Étude d'impact sur l'environnement

Pour l'agrandissement du LET d'Hébertville-Station

Régie des matières résiduelles
Lac-Saint-Jean

Réponses aux questions du MELCCFP
Volume 1 – Réponses et annexes A à I

NUMÉRO DU FEUILLET: 181-15629-00_F05

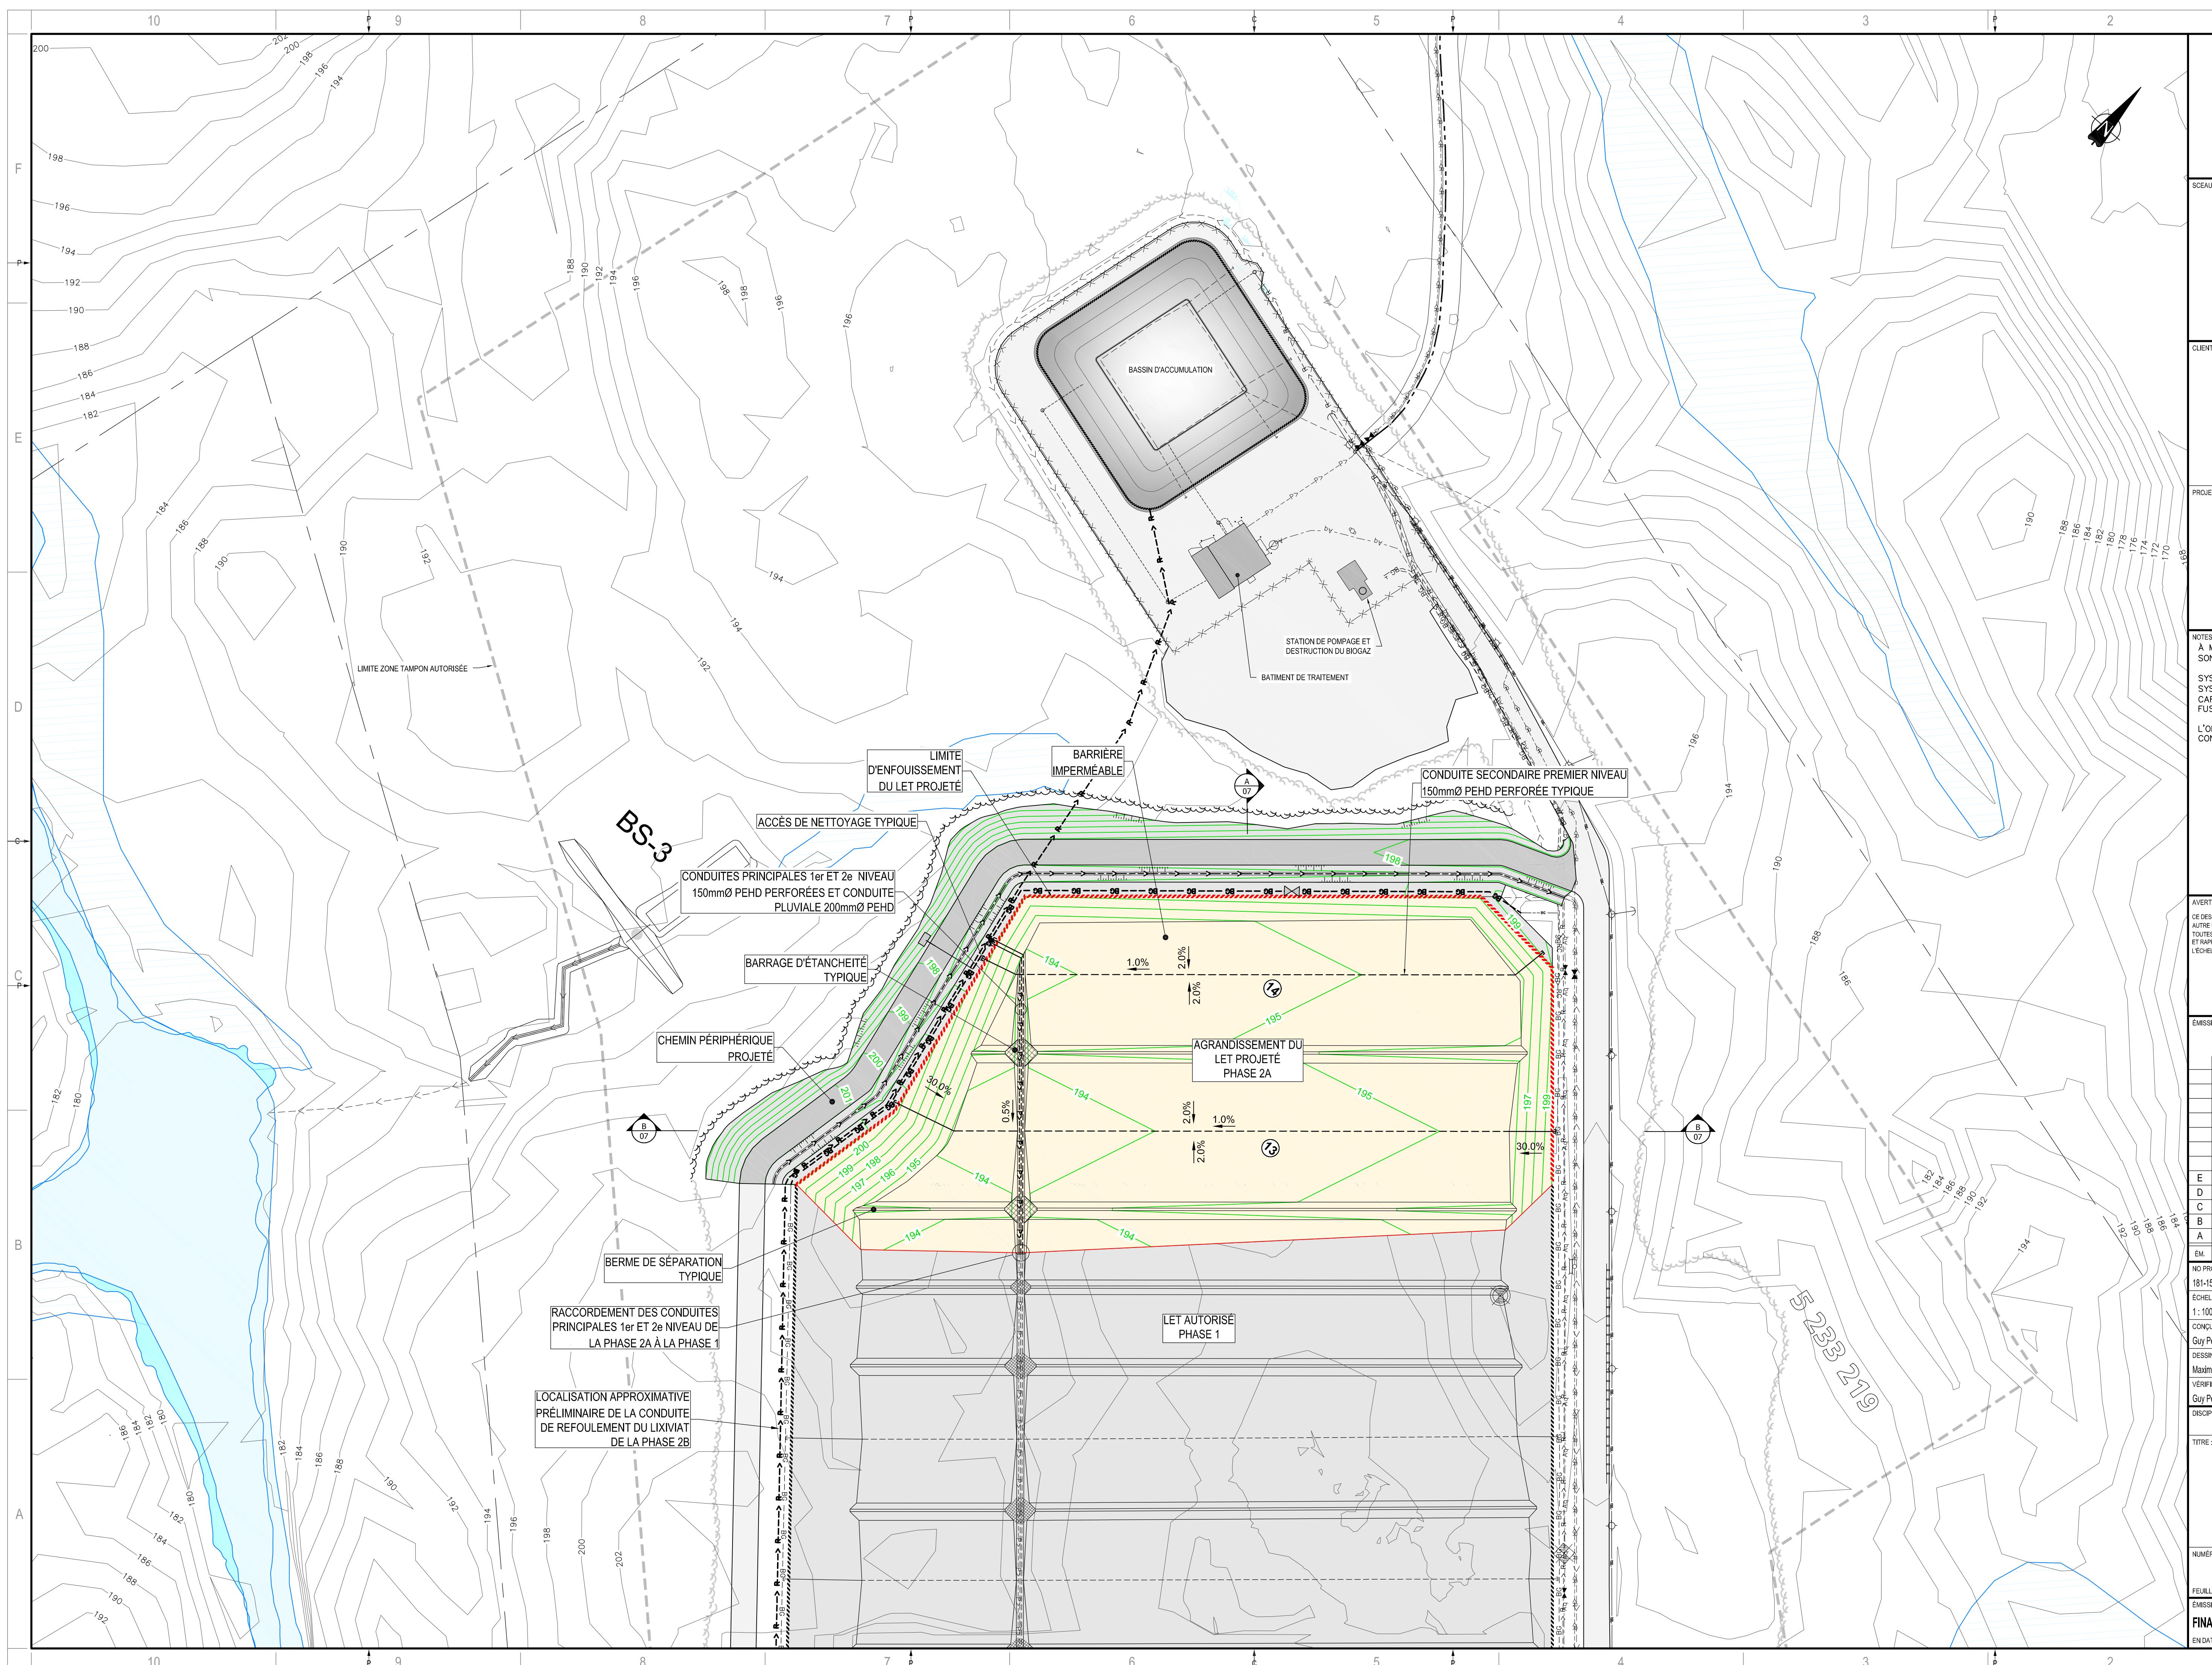
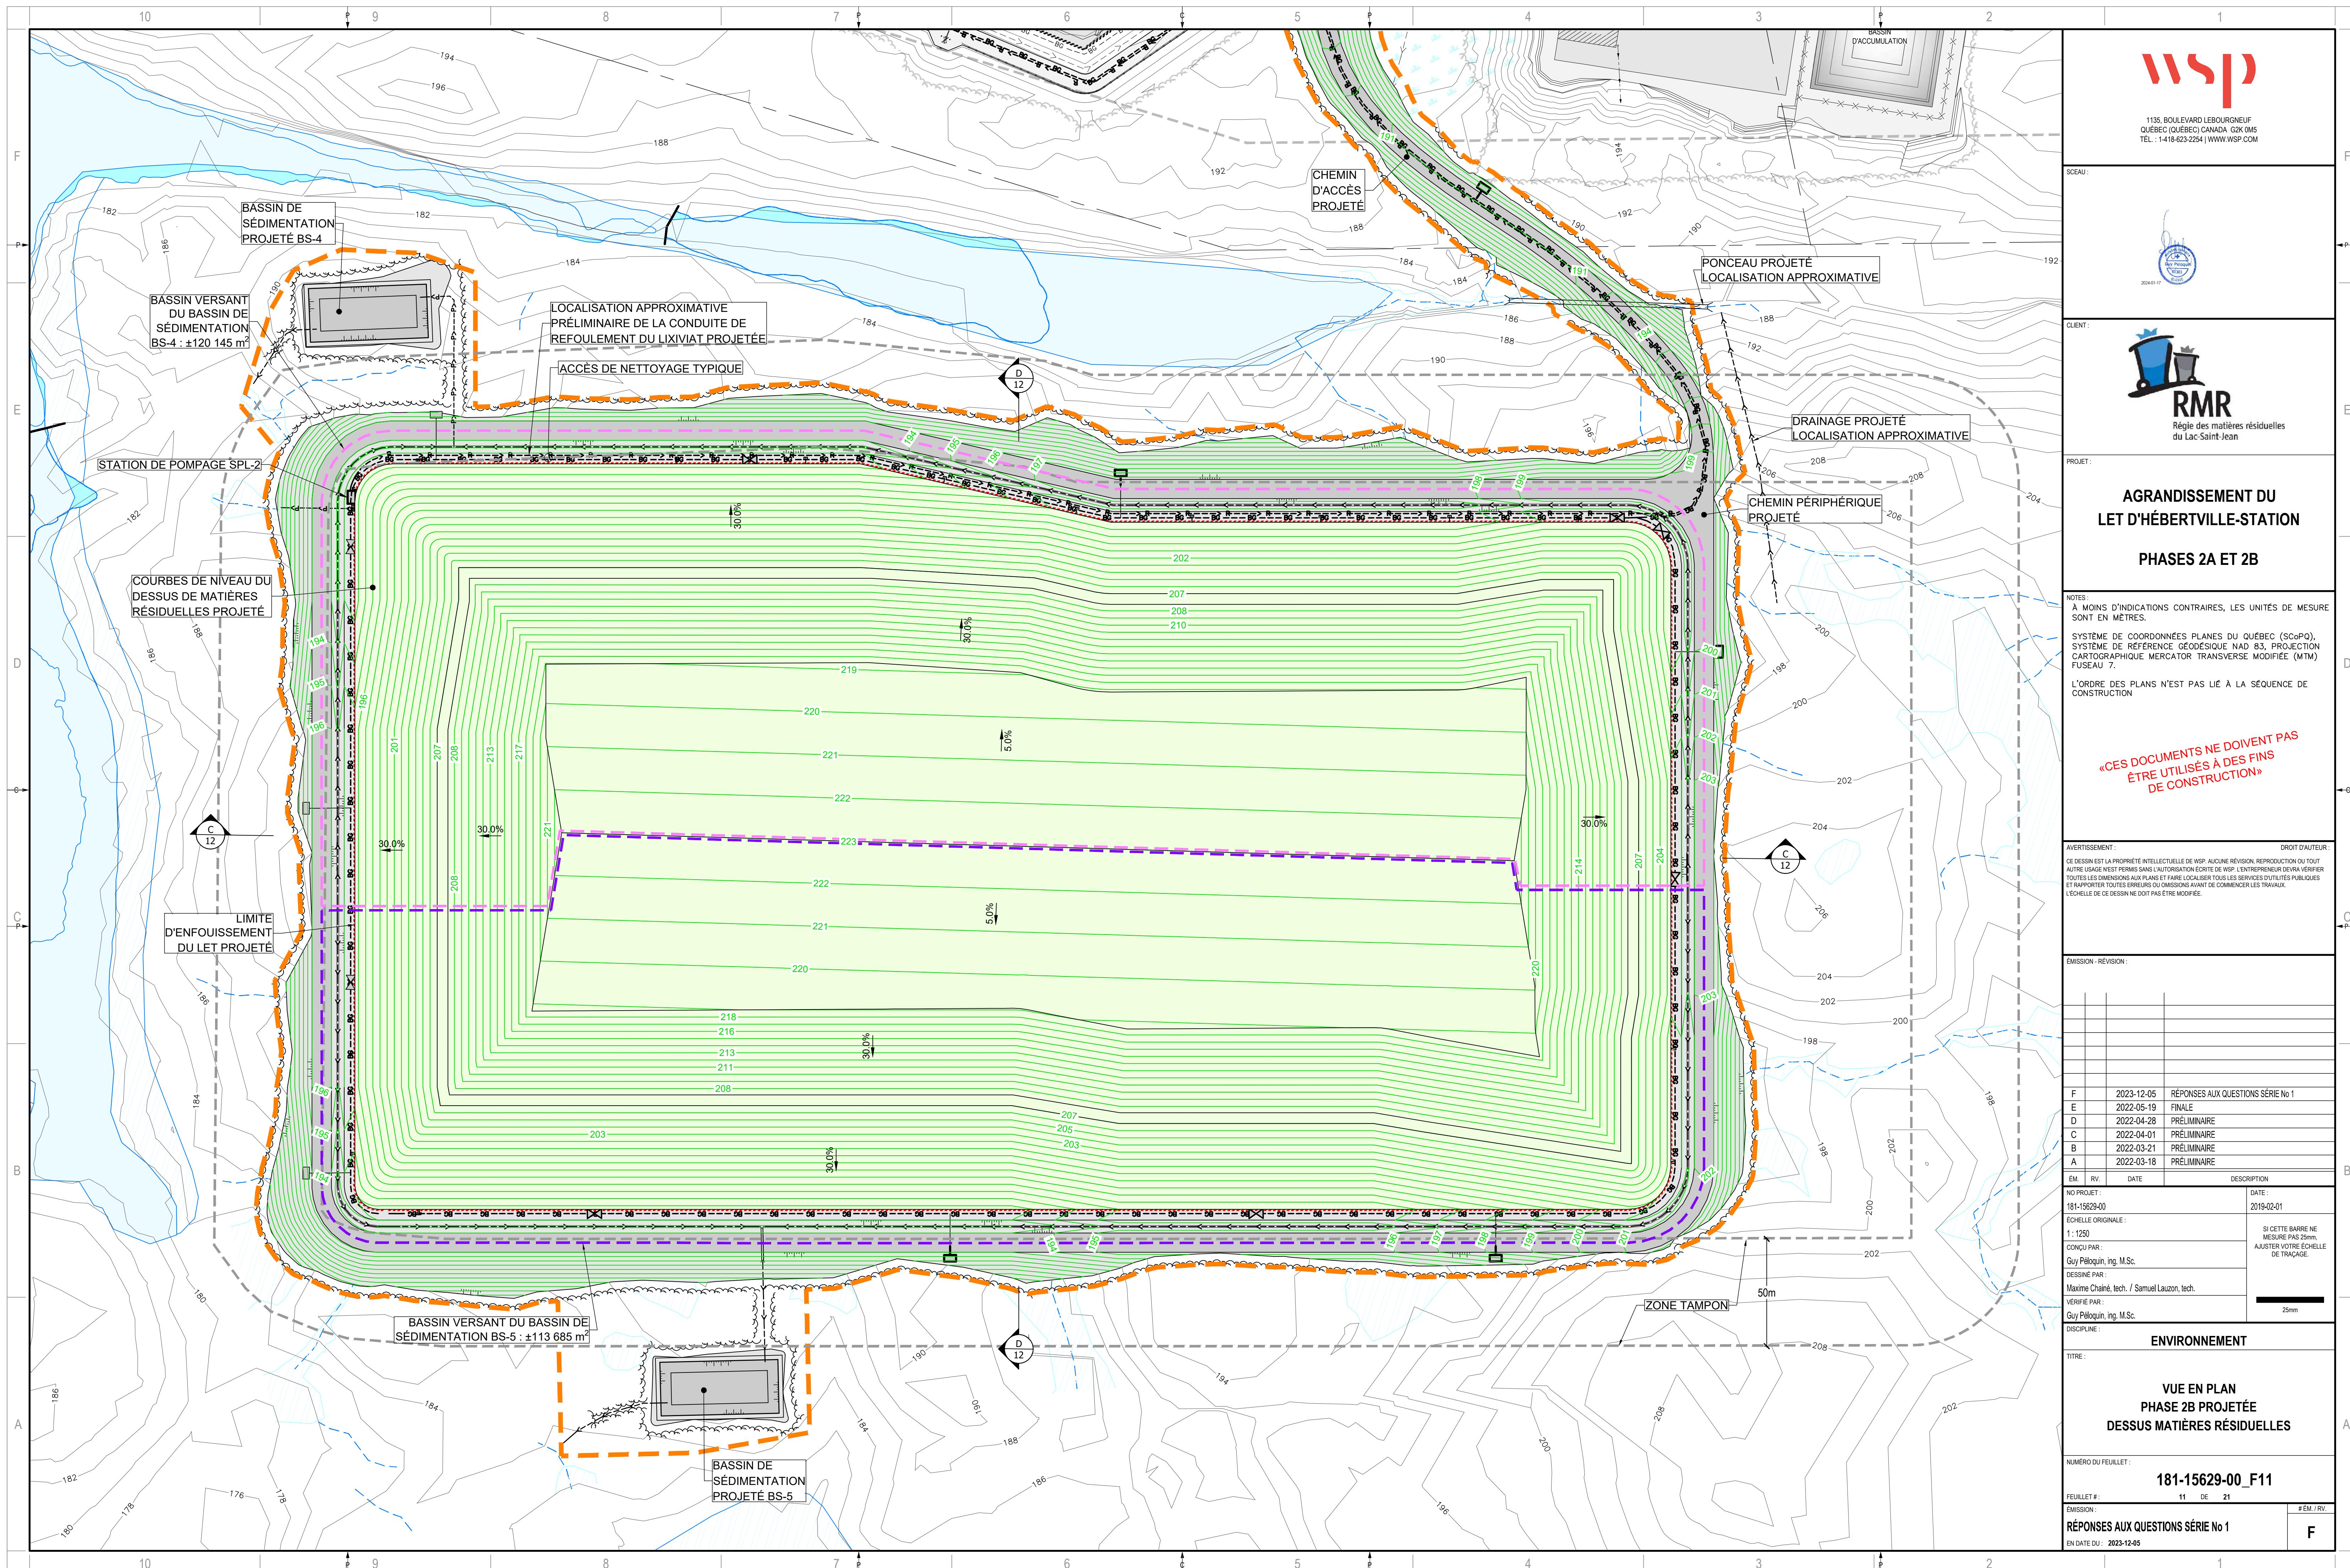
**QC-12, QC-18 ET QC-65
Plan 181-15629-00_F05
Plan 181-15629-00_F11
Figure 131 15290-Fig.01**

Les positions des rejets des bassins de sédimentation de la phase 2B sont illustrées sur le plan 181-15629-00_F11, *Révision « Réponses aux questions n° 1 »* ci-joint alors que la position du rejet du bassin de sédimentation à construire pour la phase 1 et la phase 2A qui a déjà fait l'objet de l'autorisation ministérielle dans le cadre du projet de la phase 1 est illustrée sur le plan 181-15629-00_F05 ci-joint. La position du rejet de l'émissaire existant de la station de traitement des eaux de lixiviat demeurera la même qu'actuellement. La position est illustrée sur la figure 131-15290-Fig.01 ci-jointe.
